Bomeninventarisatie en Effectanalyse Doonheide 3 Gemert

201219

Keizersberg Vastgoed

Alles over Groenbeheer Zuid BV

Afbeelding 2 Overzicht aandachtspunten 1 t/m 9 binnen het projectgebied

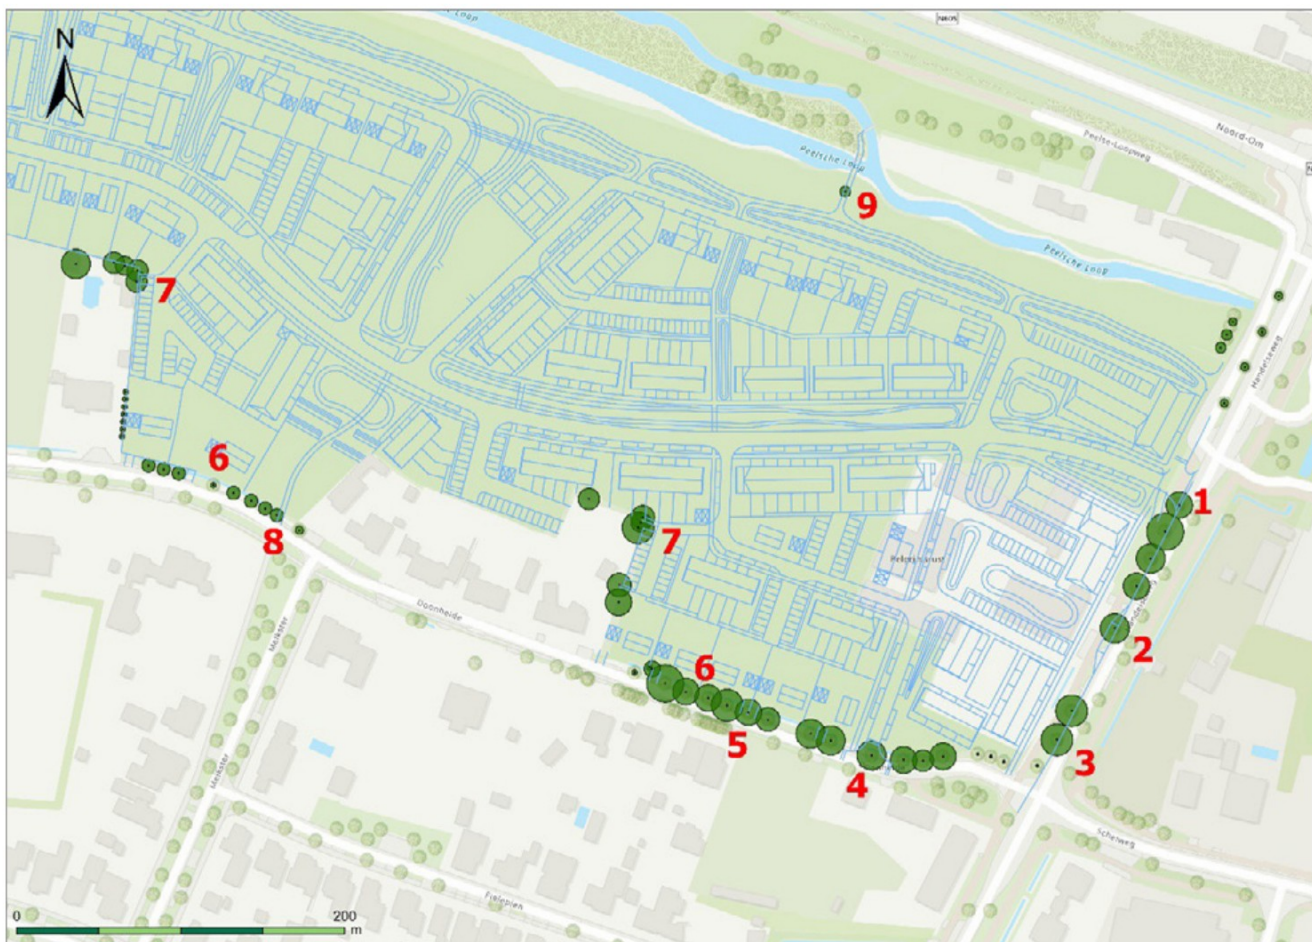
Aandachtspunt 1 is de ontsluitingsweg bij de Amerikaanse eik met nummer 8. Die staat in het ontwerp óp de rijbaan.

Aandachtspunt 2 vormt boomnummer 12. Daar lijkt een bushalte te komen ter plaatse van deze Amerikaanse eik.

Aandachtspunt 3 is boomnummer 14. Daar is een oversteekplaats ingetekend op circa 1,5 m afstand van deze dikke Amerikaanse eik. Die ligt daar nu ook al, maar het is in dit stadium nog niet duidelijk of zich wortels onder het huidige pad bevinden.

Aan de zijde van de straat Doonheide is bij boom 22 (een zomereik uit 1980) een wijkontsluiting ingetekend. Genoemde boom staat centraal op deze ontsluitingsweg. Op afbeelding 2 is dit aangeduid als aandachtspunt 4. Het vijfde aandachtspunt betreft boomnummer 26, waar een toerit gepland is over de watergang heen. De boom staat midden op de geplande voorziening.

Aandachtspunt 6 is wat langgerechter: het gaat om de watergang die voorzien is parallel aan de Doonheide. Momenteel is ter plaatse wel een watergang van geringe omvang, als het gaat om breedte en diepte. Op het ontwerp lijkt een nieuwe watergang een prominentere aanwezigheid en functie te krijgen, gezien de doorsteken (wellicht bruggetjes) die voorzien zijn naar iedere woning. De aandacht gaat uit naar de bomen met nummers 23 tot en met 48, uitgezonderd nummer 40.

Het geplande parkeren nabij de bomen met nummers 36 en 56 is het volgende aandachtspunt: nummer 7.

De doorgang voor voetgangers en fietsers die voorzien is op minder dan één meter van de wilg met nummer 41 vormt aandachtspunt 8.

Aandachtspunt 9 bevindt zich aan de noordzijde. Daar is één zomereik betrokken in het ontwerp omdat ter plaatse van deze boom een doorsteek is voorzien in het ontwerp. Het gaat om boomnummer 61.

Afbeelding 3 Alternatief voor aanleg bushalte bij boom 12 (AP2)

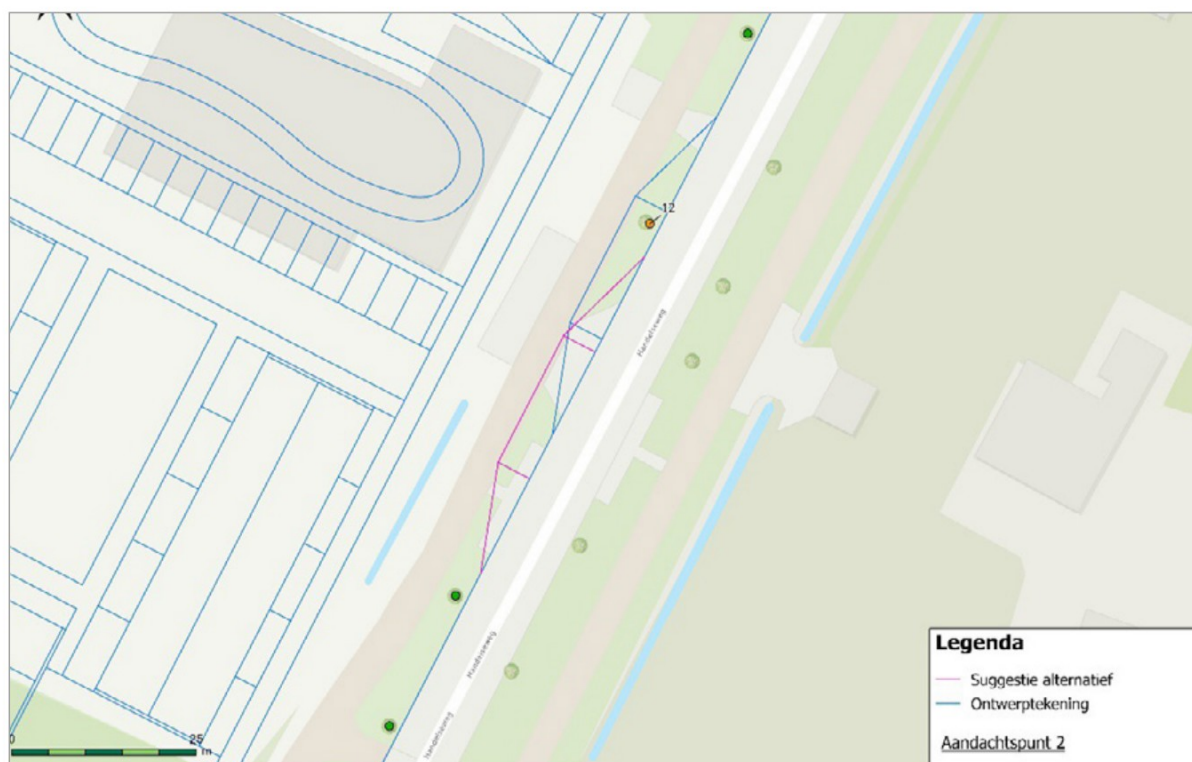
De eik met nummer 12 aan de Handelseweg ondergaat hetzelfde, omdat de bushalte op deze boom is geprojecteerd.

De Amerikaanse eik nummer 8 verliest al haar huidige ondergrondse groeiruimte, omdat deze binnen het ontwerp voorzien is als rijbaan. Ook de boom met nummer 12 verliest de ondergrondse groeiruimte, omdat de bushalte hier wordt gerealiseerd.

In tabel 5 zijn bij de kolom 'opmerkingen' alternatieven genoemd. In onderstaande afbeeldingen is voor vier aandachtspunten (AP) een alternatief ingetekend (roze lijn). Dit zijn suggesties voor wijzigingen in het ontwerp die de boombeplanting ten goede komen.

Afbeelding 4 Alternatief voor aanleg inritten en garage bij boom 23, 24 en 30 (AP5)

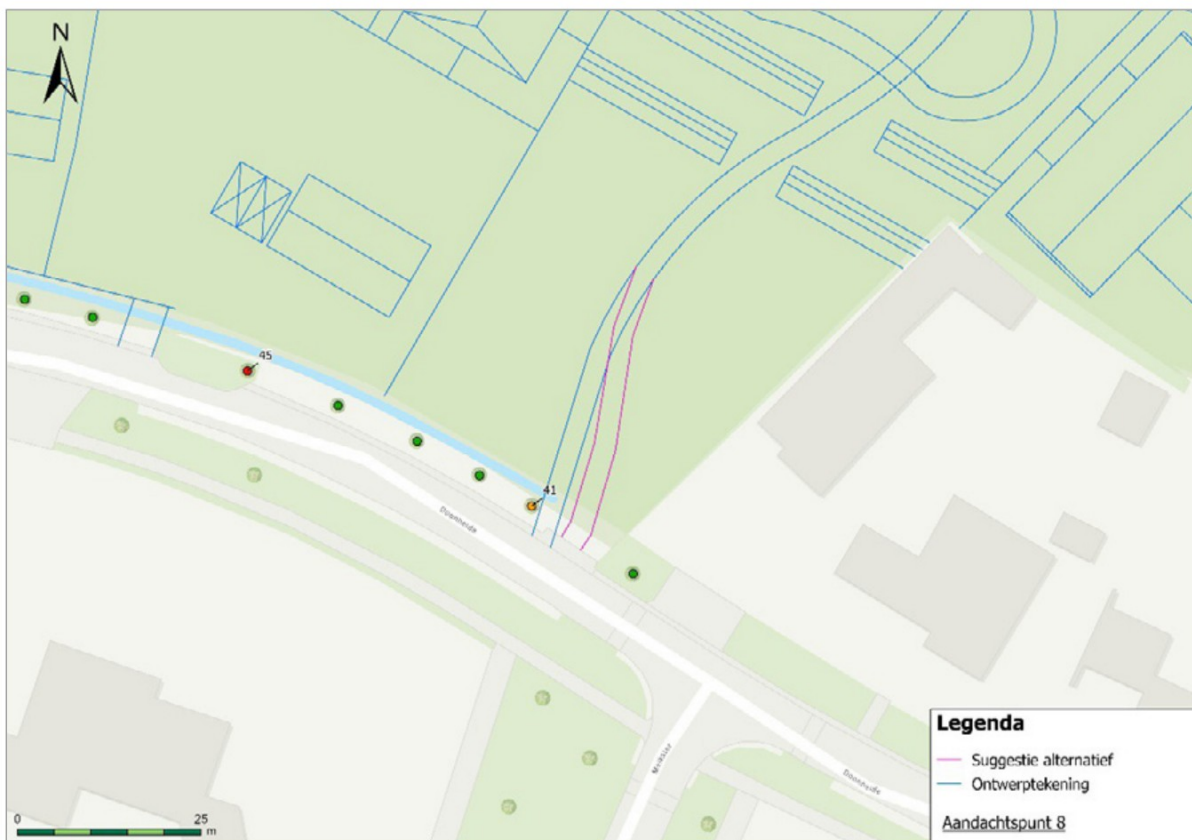
Enkele bomen worden bij voorliggend ontwerp nog niet beperkt, maar in de nabije toekomst -bij verdere uitgroei- kan dit wel tot problemen leiden. De bomen met de nummers 23, 27, 30 en 38 staan met hun buitenste takken op minder dan twee meter afstand tot geplande bebouwing. Bij verdere groei raken de takken de bebouwingen. Inschatting is dat dit probleem binnen nu en vijf jaar gaat spelen.

De bomen met de nummers 12, 23, 24, 30, 41 en 61 kunnen blijven als voorgesteld alternatief mogelijk is (zie 4.3).

Afbeelding 5 Alternatieve loop wandelpad bij boom 41 (AP8)

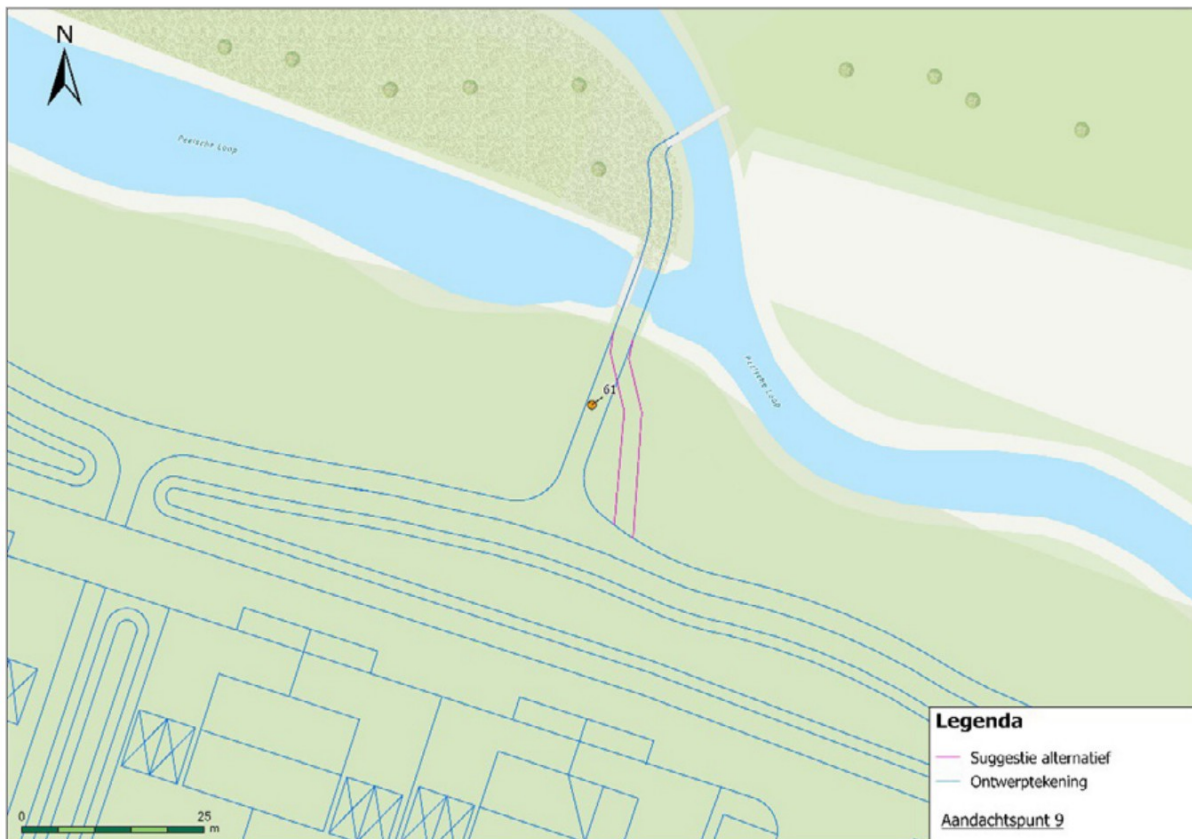
Bij de wilg met nummer 41 is een pad ingetekend dat de wijk van noord naar zuid doorkruist. Volgens deze tekening ligt dit pad binnen een afstand van één meter tot deze boom. Dit kan bij verdere uitgroei van de boom conflicteren met de benodigde takvrije zone die bij een veilige doorgang voor langzaam verkeer nodig is. Boom 61 (zomereik) aan de noordzijde van het projectgebied verliest eveneens de momenteel beschikbare bovengrondse groeiruimte omdat exact op deze locatie een pad ingetekend is. Naar alle waarschijnlijkheid gaat het hier om een pad over de Peelsche Loop voor fietsers en voetgangers.
